Avis de la Mission Régionale d'Autorité environnementale Nouvelle-Aquitaine sur un projet de ferme solaire agrivoltaïque sur la commune de Labastide-Villefranche (64)

AVIS NA-2026-020742/A P

Localisation du projet : Commune de Labastide-Villefranche (64)
Maître d'ouvrage : Technique solaire
Avis émis à la demande de l'Autorité décisionnaire : Le Préfet des Pyrénées-Atlantiques
En date du : 27 août 2026
Dans le cadre de la procédure d'autorisation : Permis de construire
L'Agence régionale de santé et le préfet de département au titre de ses attributions dans le domaine de l'environnement ayant été consultés.

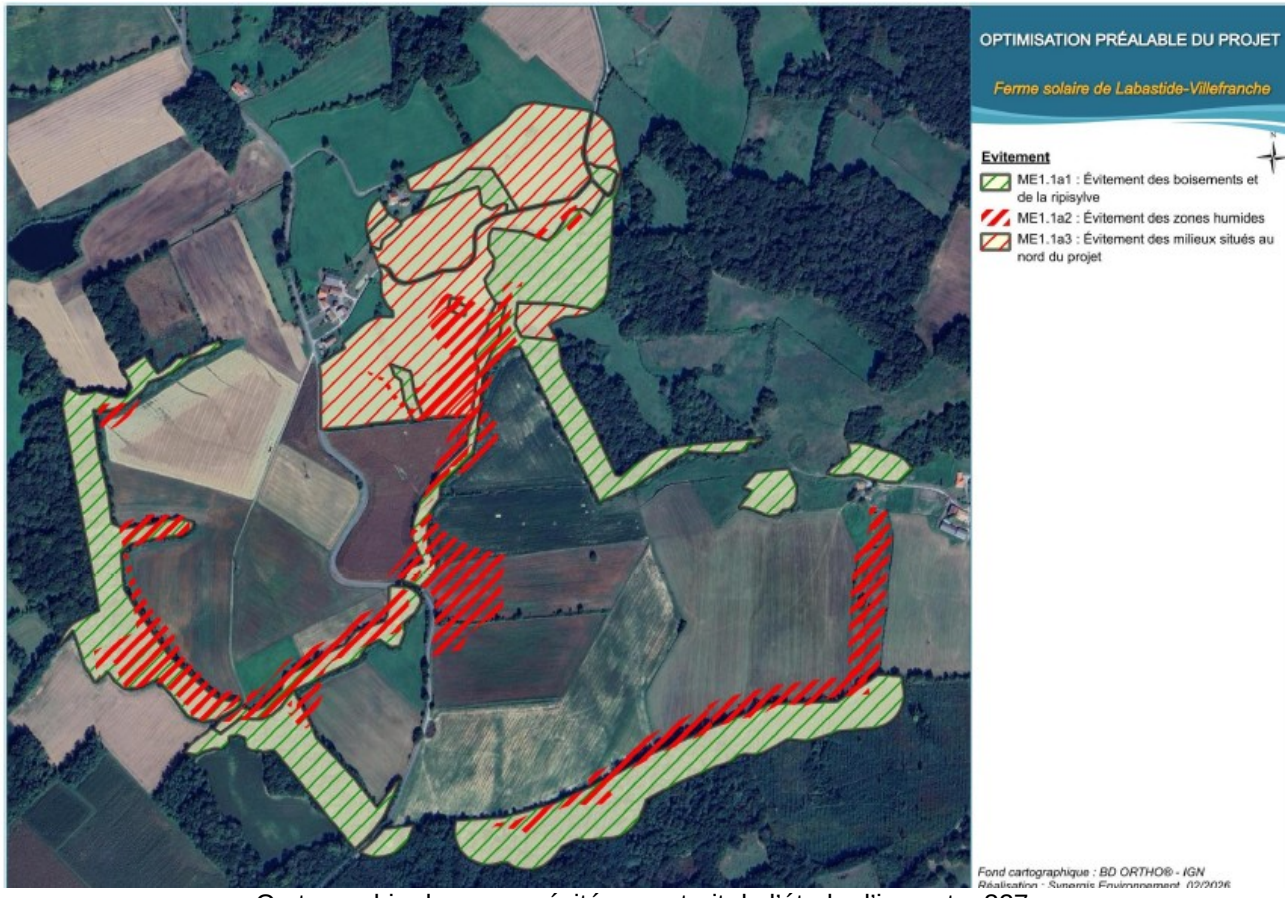
système électrique français ont été de 29,0 gCO2éq/kWh[16] en 2025, un chiffre nettement inférieur aux 51,9 gCO2éq/kWh avancés dans le dossier.

Le MRAe recommande que le dossier soit complété :

- **d'un bilan carbone complet couvrant l'ensemble des paramètres du projet et intégrant toutes les phases du cycle de vie du projet, de la construction à l'utilisation en tenant compte des déplacements générés ;**
- **d'une démarche d'Évitement, de Réduction et de Compensation identifiant et justifiant les leviers d'action pour éviter, réduire et compenser les émissions de GES ;**
- **d'une comparaison avec les dernières données disponibles relatives aux bouquets énergétique français et européens.**
